Me dirijo a Ud., a efectos de elevar lo actuado por el Consejo de Planeamiento Urbano (Co.P.U.), en sesión ordinaria de fecha 30 de setiembre de 2016, en el marco del Expediente DU-6275-2016: A-71-3 – Colegio José Martí s/Indicadores Urbanísticos”.

A-71-3 Colegio José Martí s/Indicadores Urbanísticos.

A C T A D E C O R R E C C I O N Nro 00000173

PLANO DE: REFACCIÓN Y AMPLIACION.
USO PREDOMINANTE: COLEGIO SECUNDARIO.

PLANO DE: ARQUITECTURA

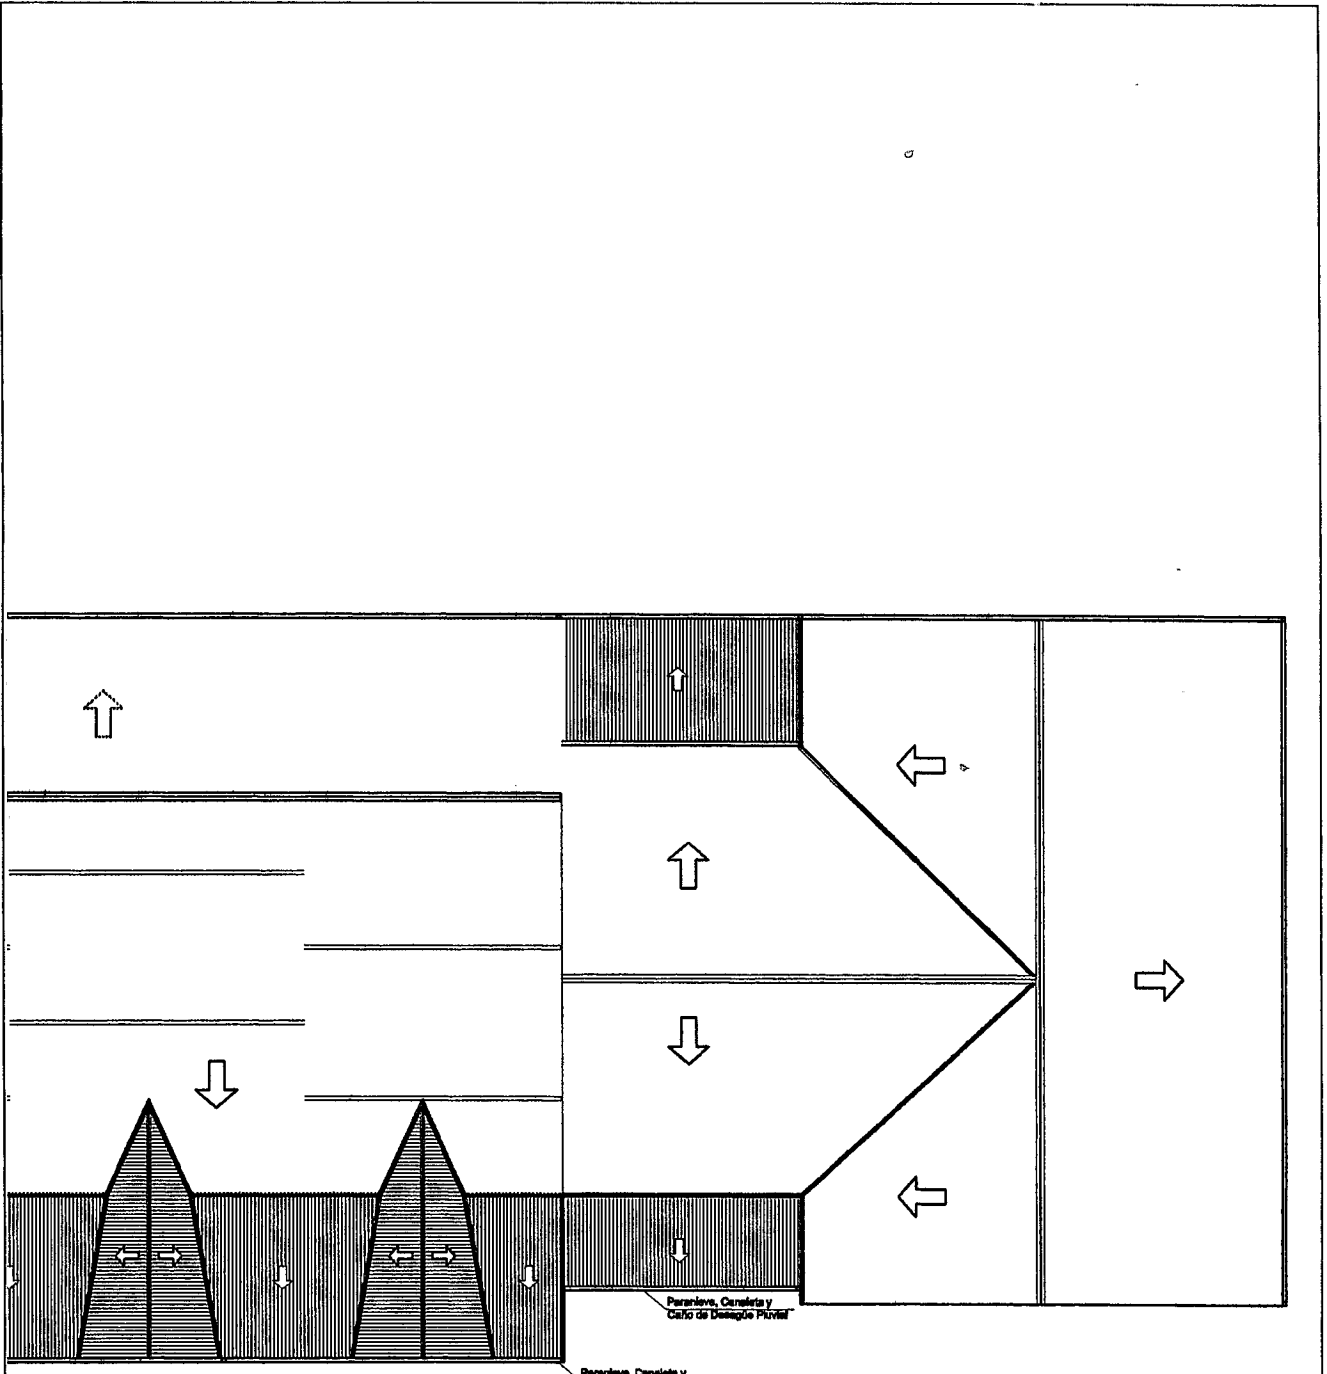
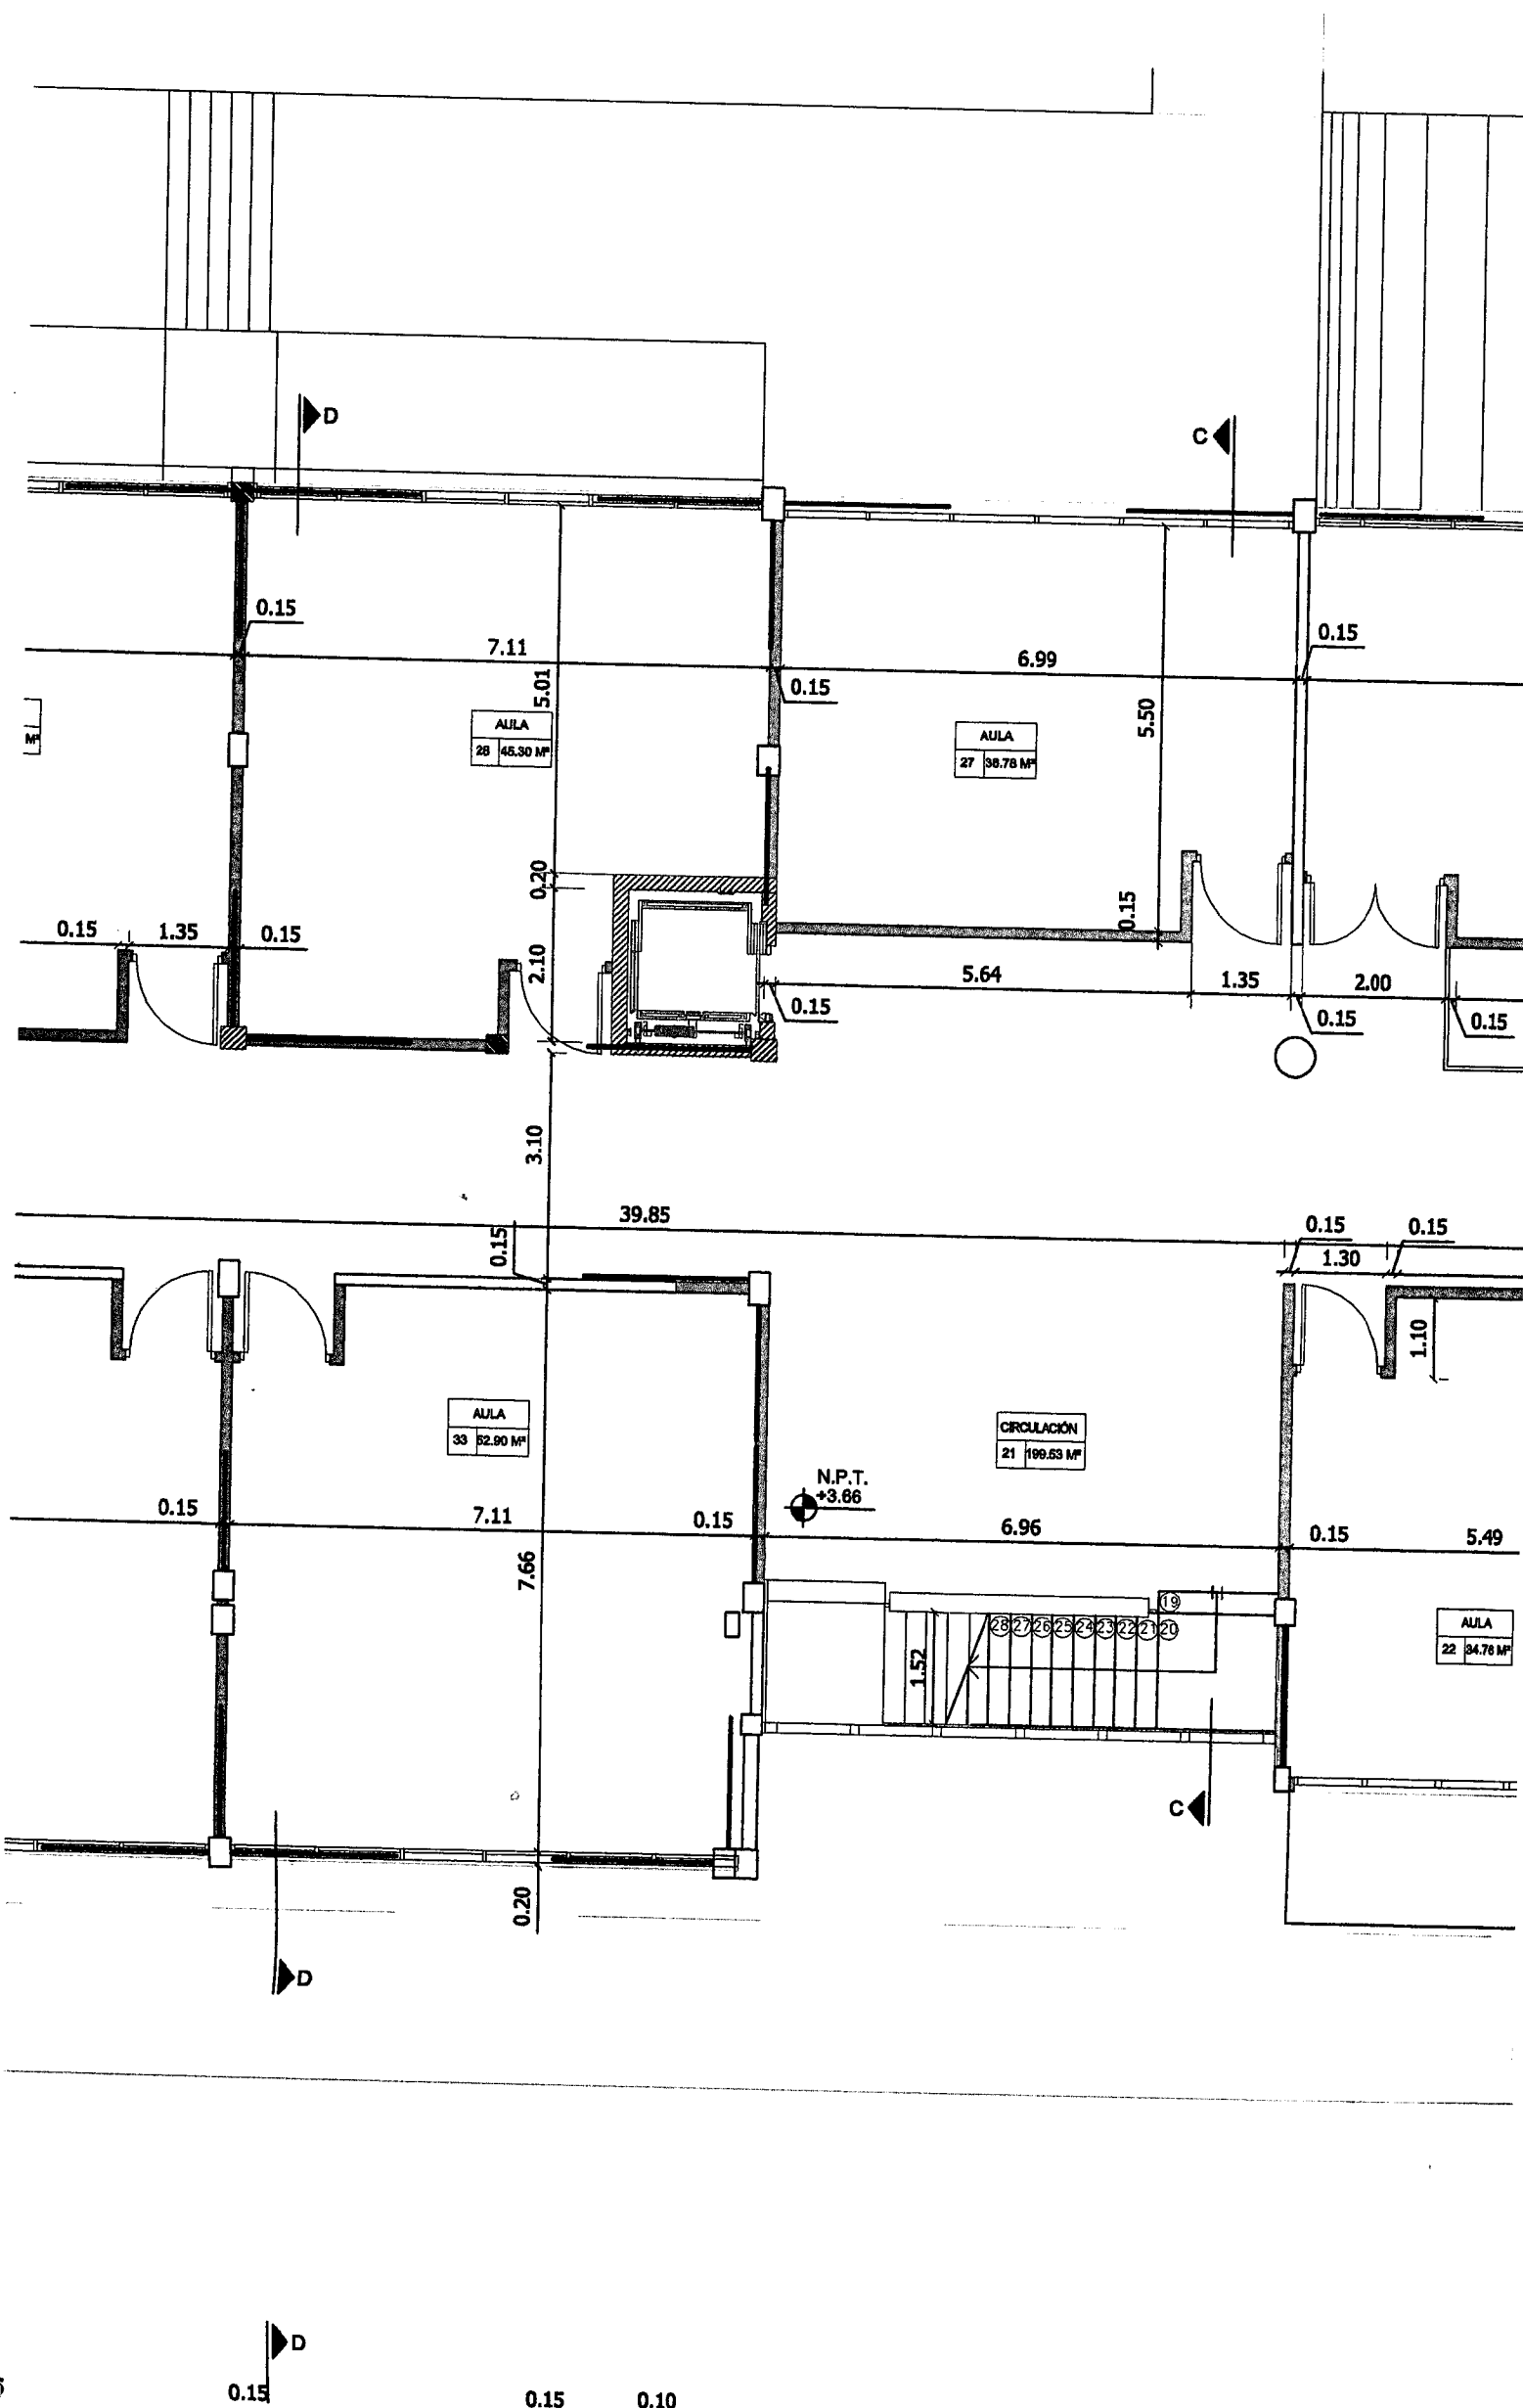
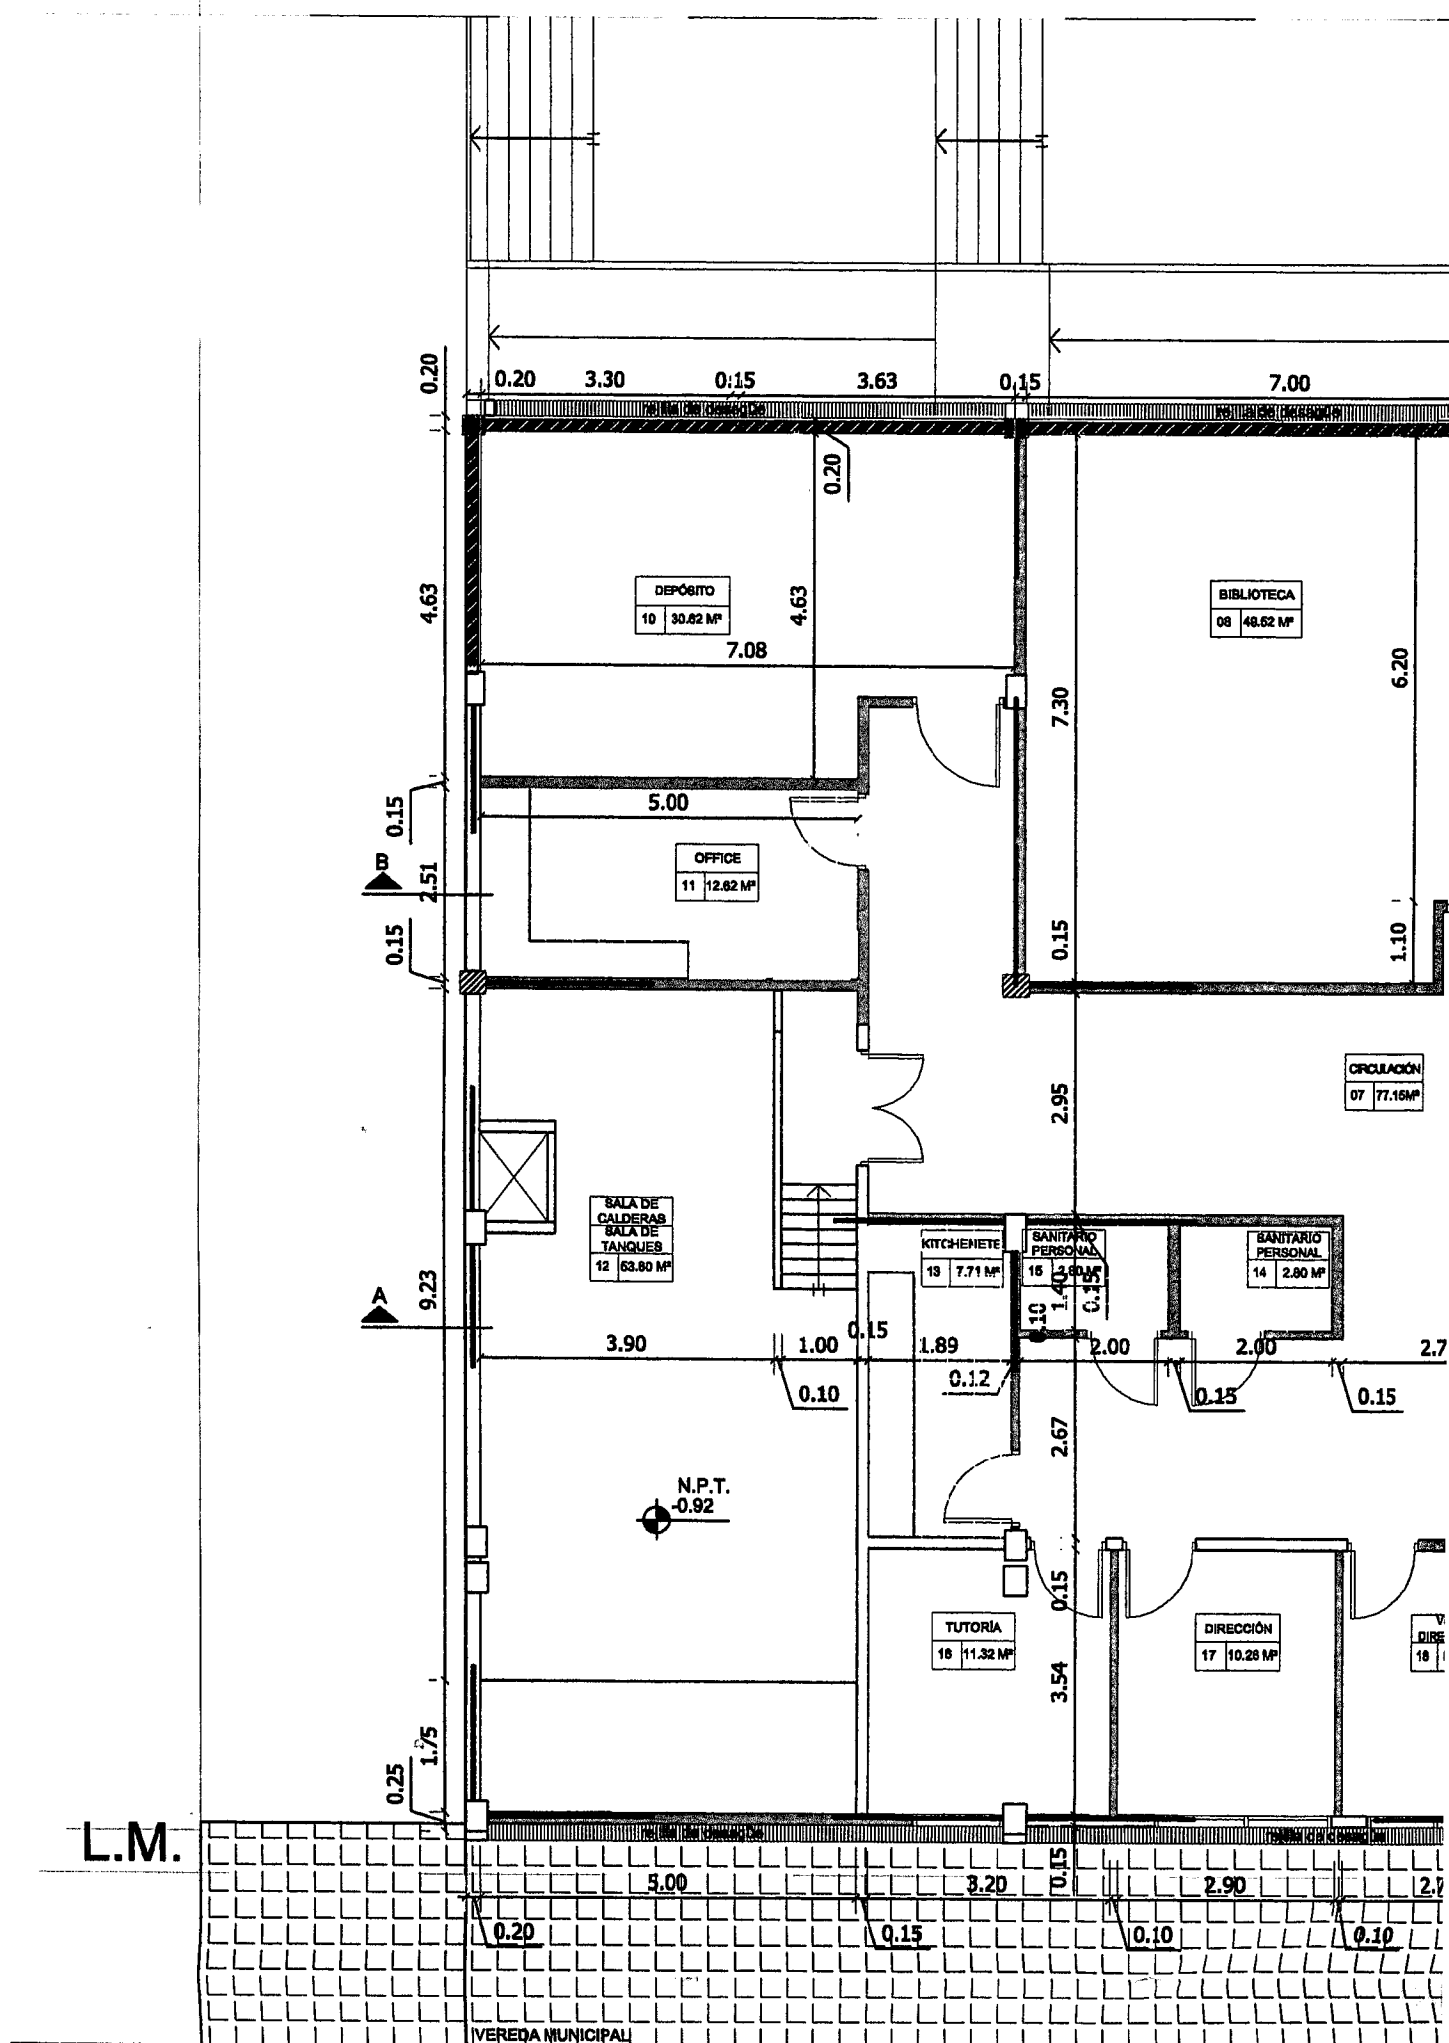
- 1-Acotar pendiente de rampas exteriores.
- 2-Graficar vereda y realizar segun O.M. 3005 (se encuentra en circuito prioritario).
- 3-Declarar factor de ocupacion total por piso a fin de determinar cantidad de servicios sanitarios (arts. III.7.6.1 y III.10.1.2 CE.).
- 4-Proyectar e indicar modulos de estacionamiento segun lo establece los art. VIII.V.1 VIII.I.1.2 CPU y art. I.2.1.7 O.M. 3005.
- 5-Verificar el cumplimiento del art. 2.2.1 Resolucion N° 68/97 C.F.E. y E. (distancia minima 500m de sustancias explosivas o inflamables).

- 1-Segun lo indicado en el presente debera prever Reserva de Agua contra incendio 23.000 litros. Indicar en planos.
- 2-Propietario en el presente Informe corresponde Prov. T.D.F. A.I.A.S.

- 1-Verificar el cumplimiento del art.I.2.1.8.2 (areas de asistencia para rescate) y I.2.1.8.2 (vias de escape en caso de emergencia) O.M. 3005.
